# Przekrój podłużny ul. Paderewskiego (według udostępnionych nam planów).

Przekrój poprzeczny ul. Paderewskiego na wysokości działki p. Szczypior (według  
udostępnionych nam planów).

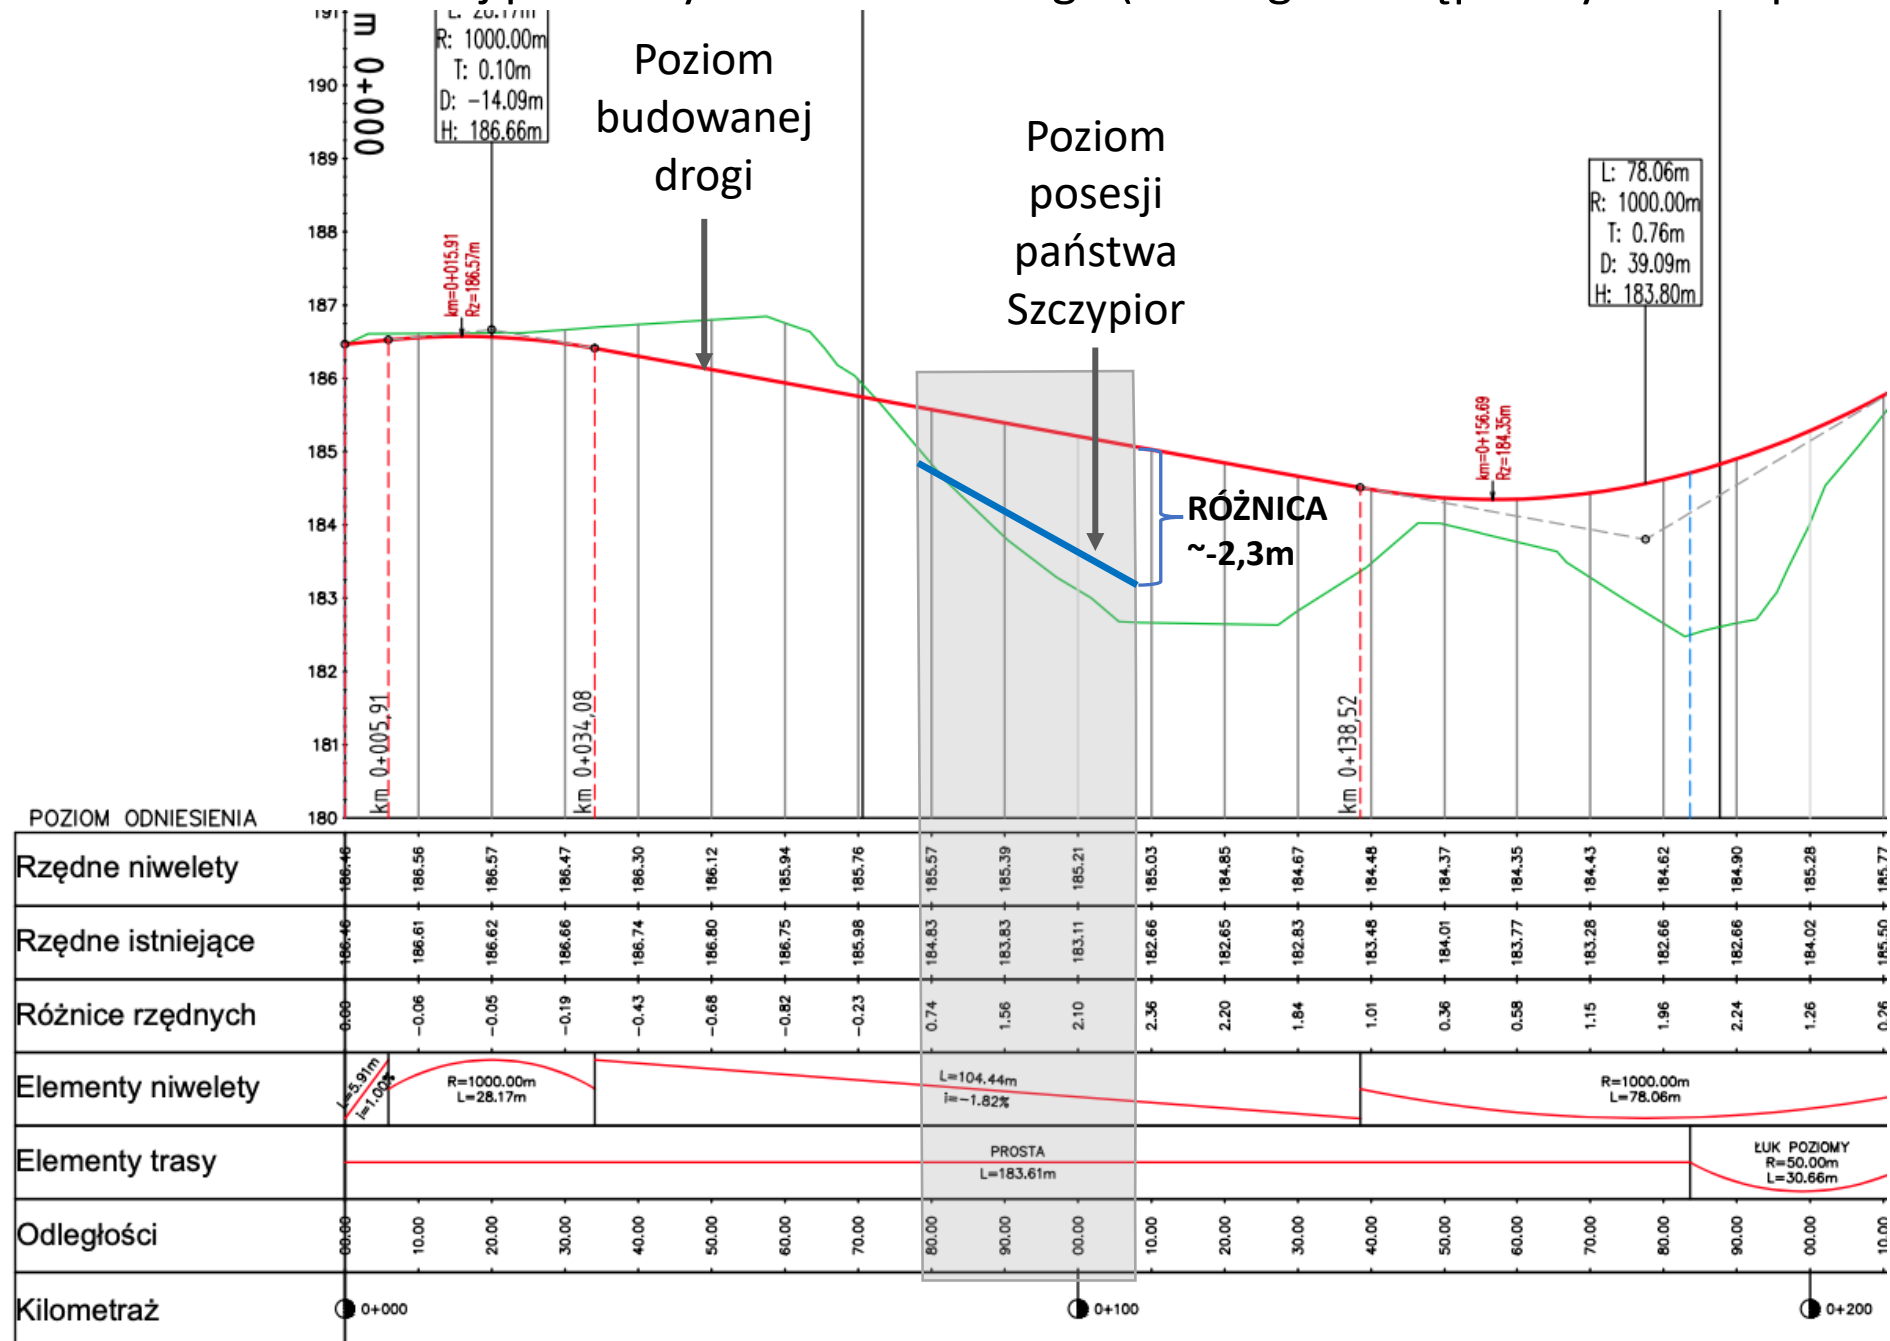
Różnice w rzędnych pomiędzy istniejącym poziomem a poziomem projektowanej niwelety jezdni to (w metrach): 0,74--1,56—2,10—2,36

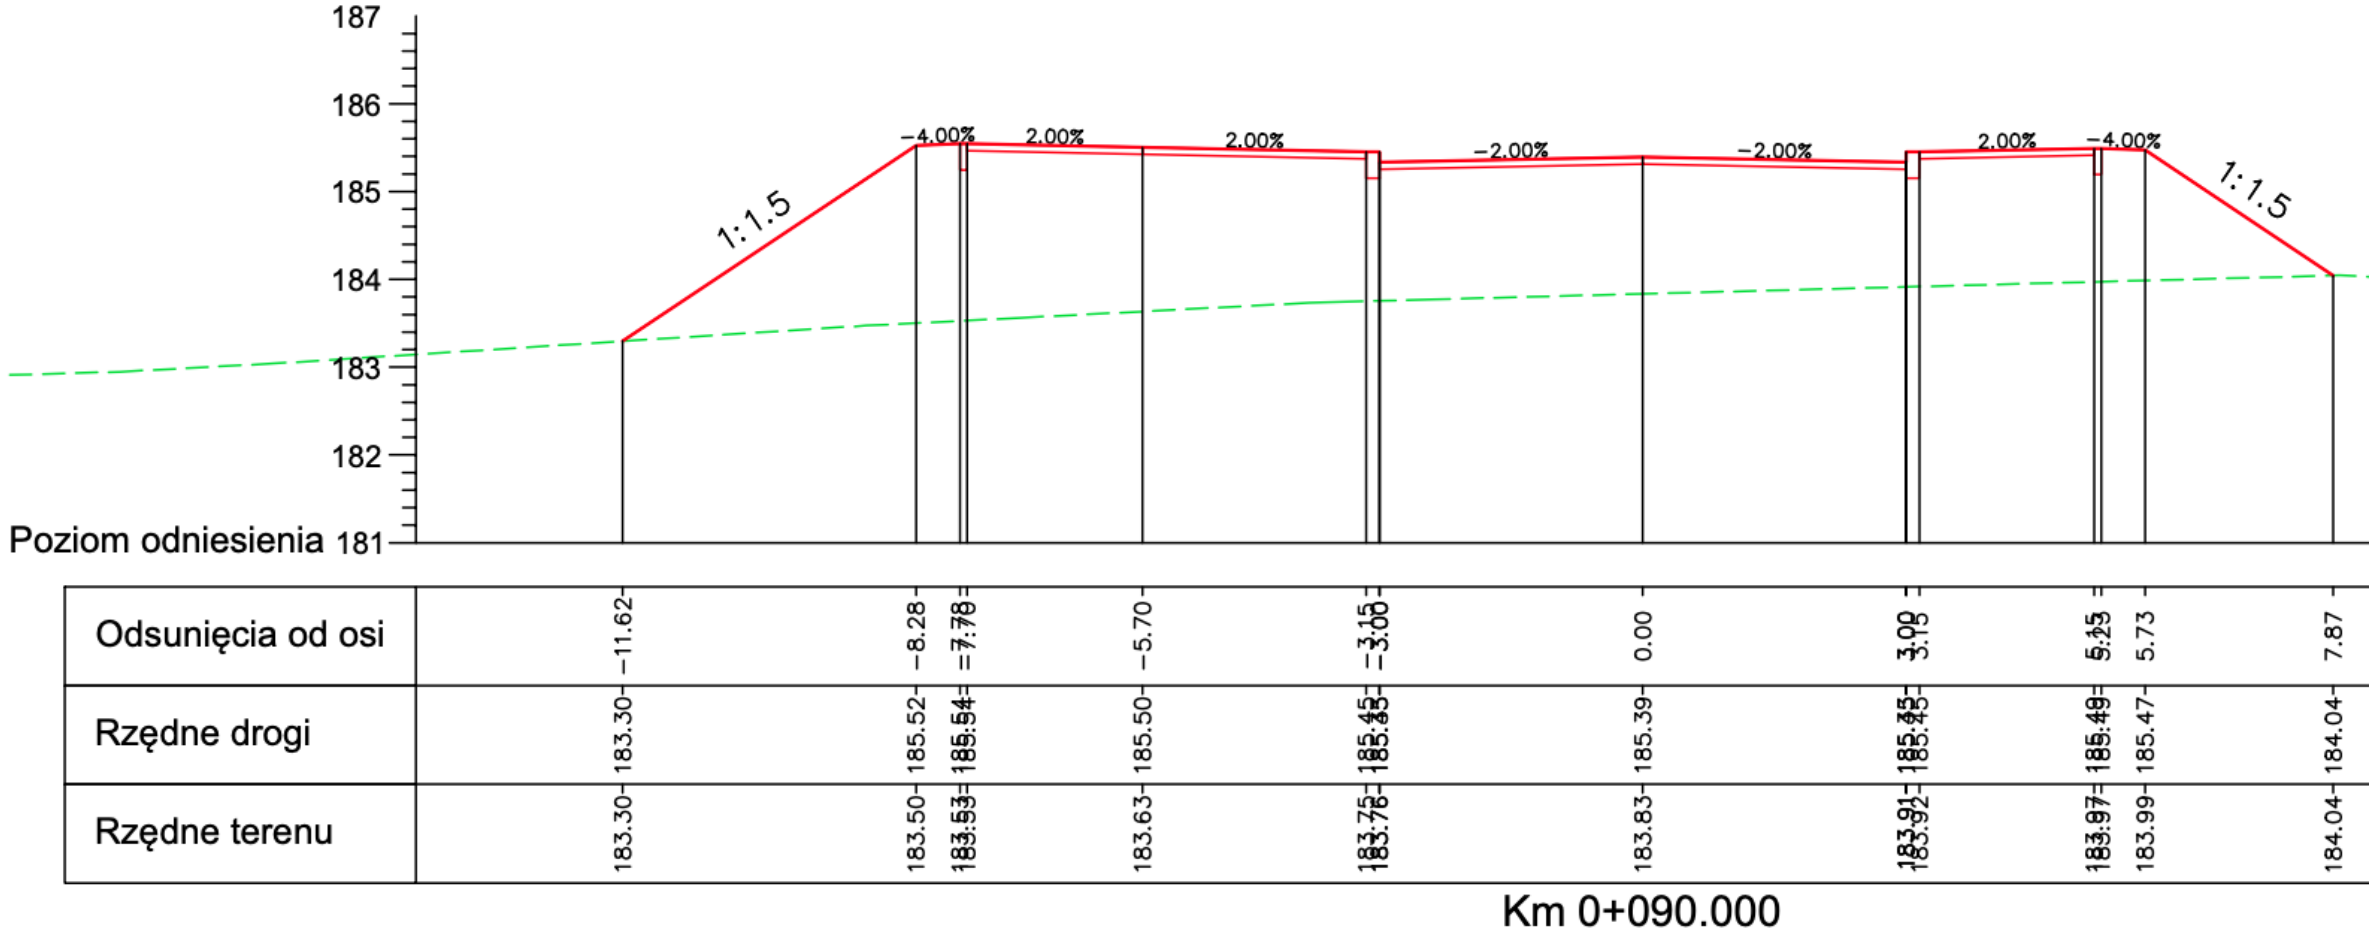
Górny poziom prac  
ziemnych na dzień 19  
listopada 2022r.

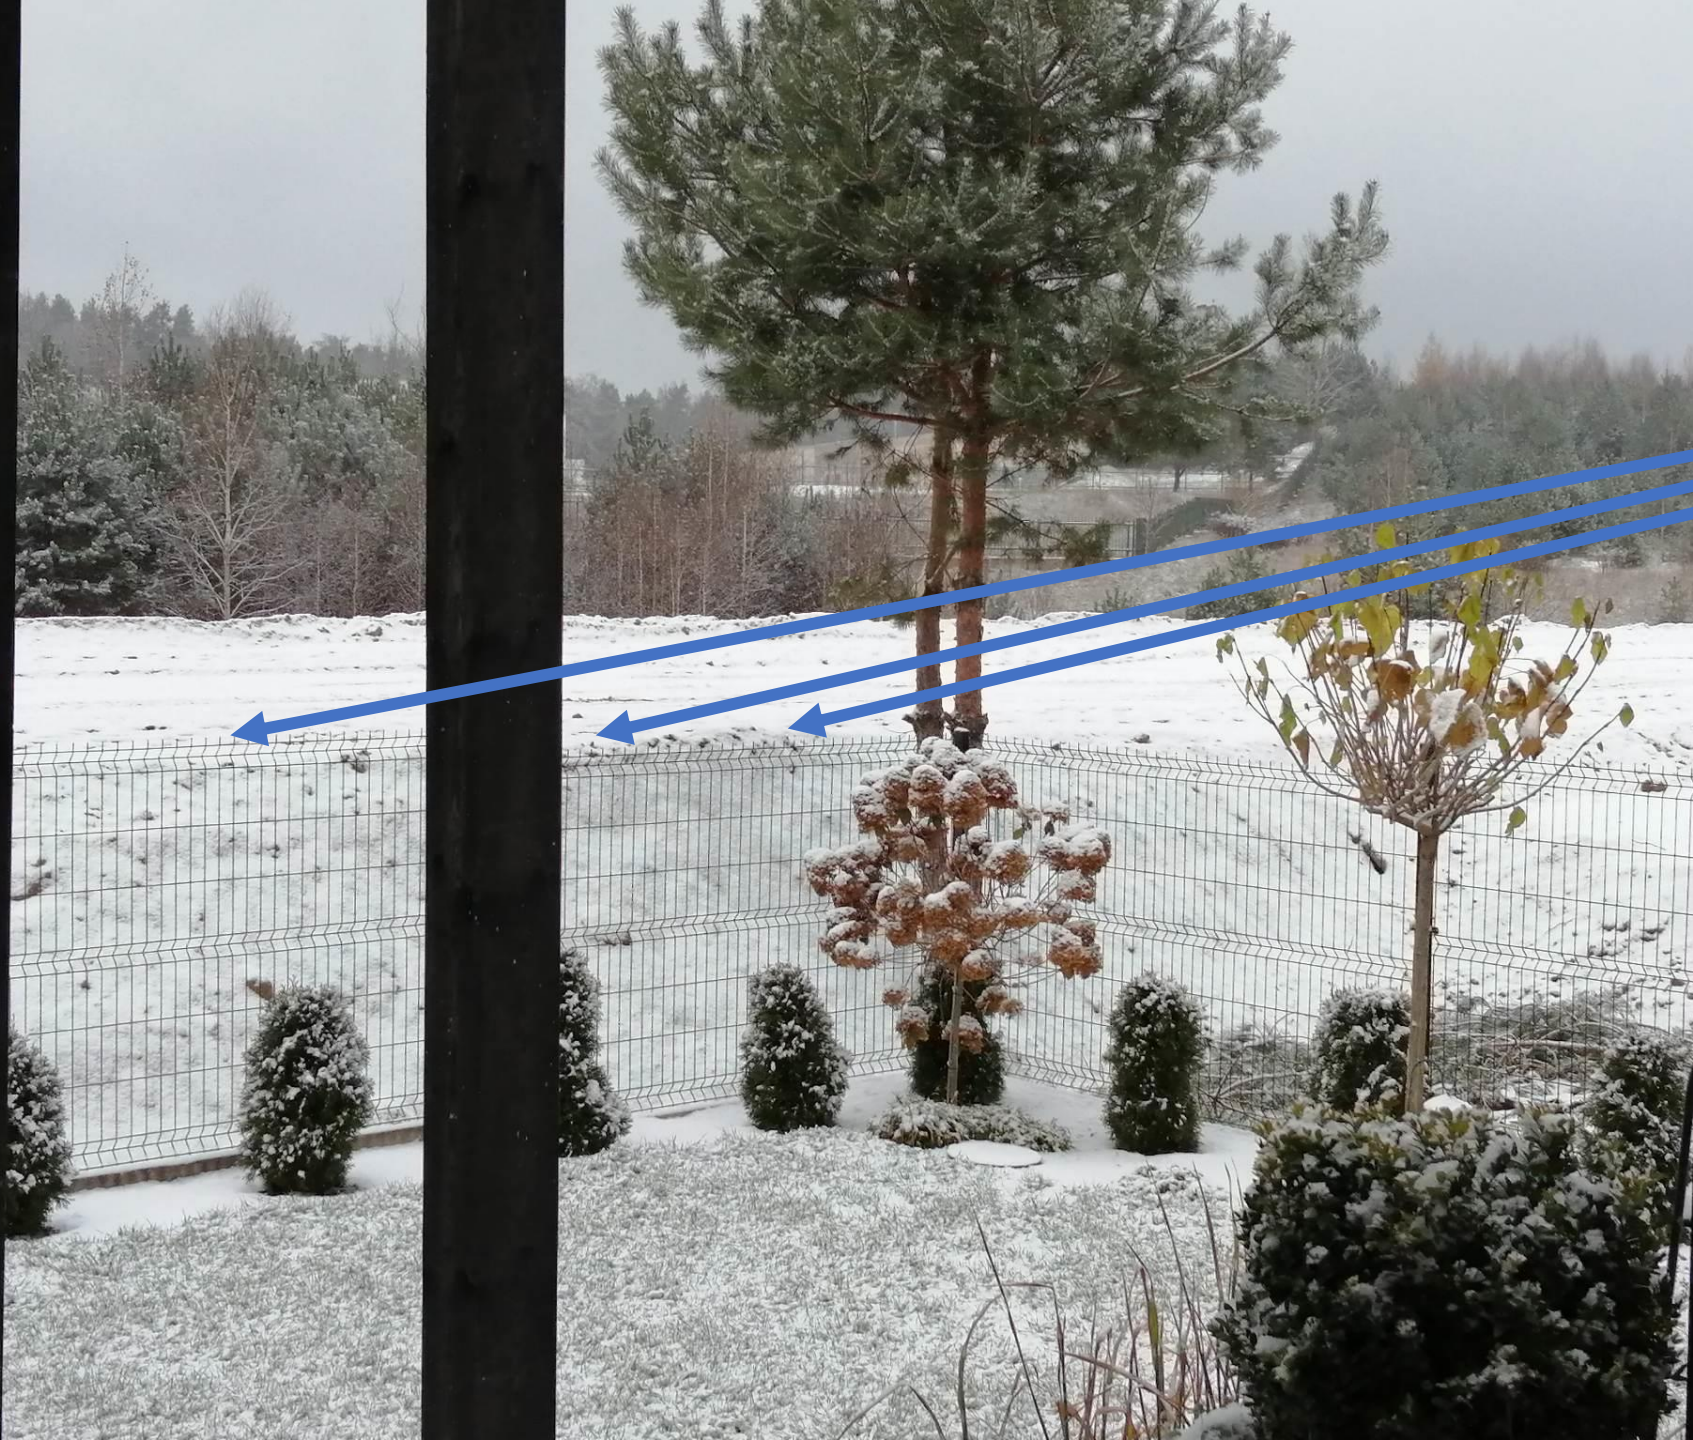
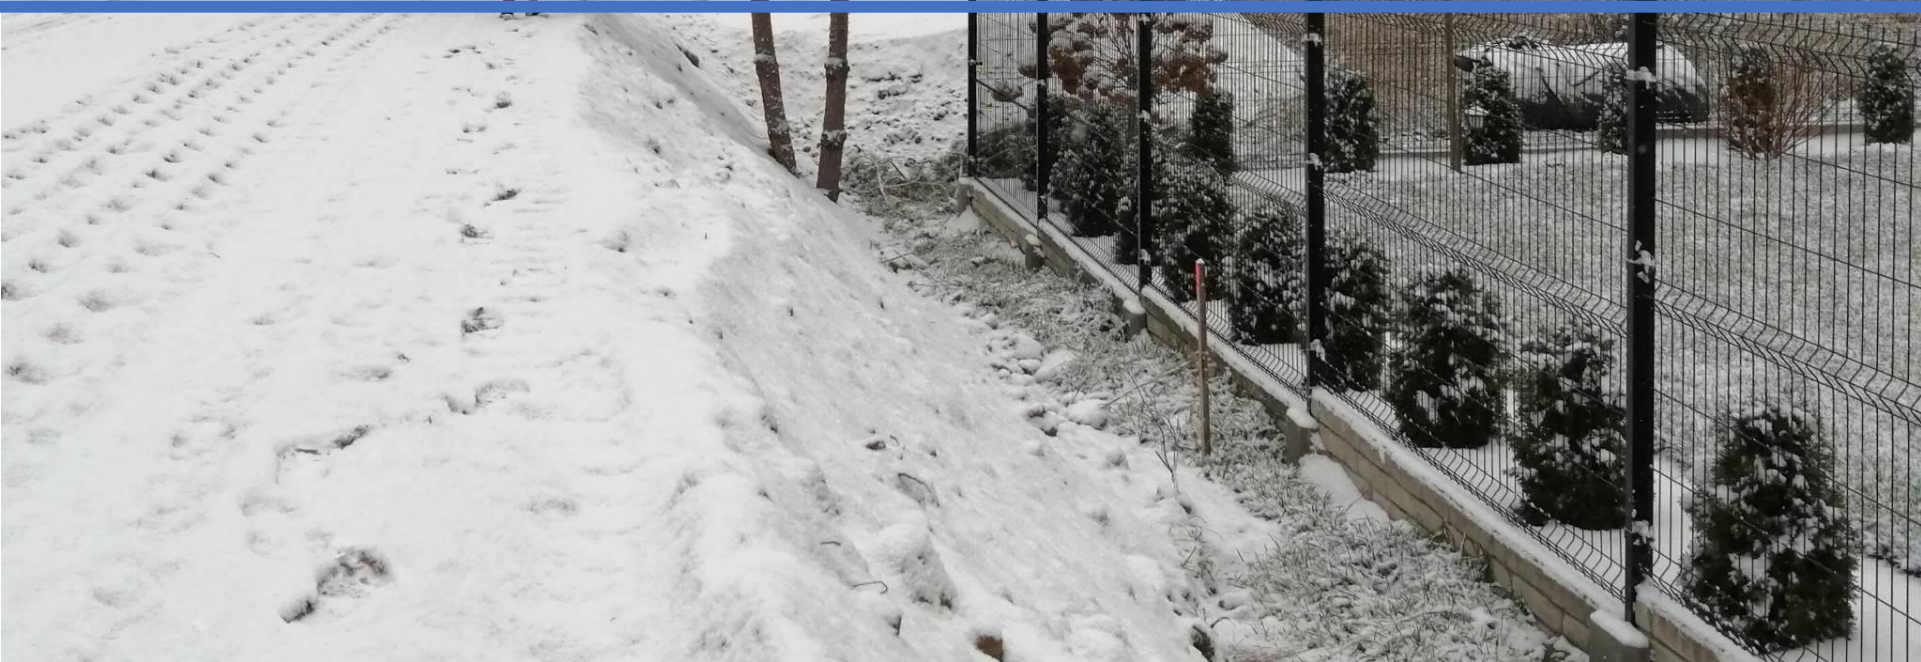
Do powyższego  
poziomu należy  
doliczyć podbudowę  
drogi oraz warstwy  
wierzchnie.

Co to jest?

Dlaczego teren za  
działką jest niwelowany  
tak wysoko?
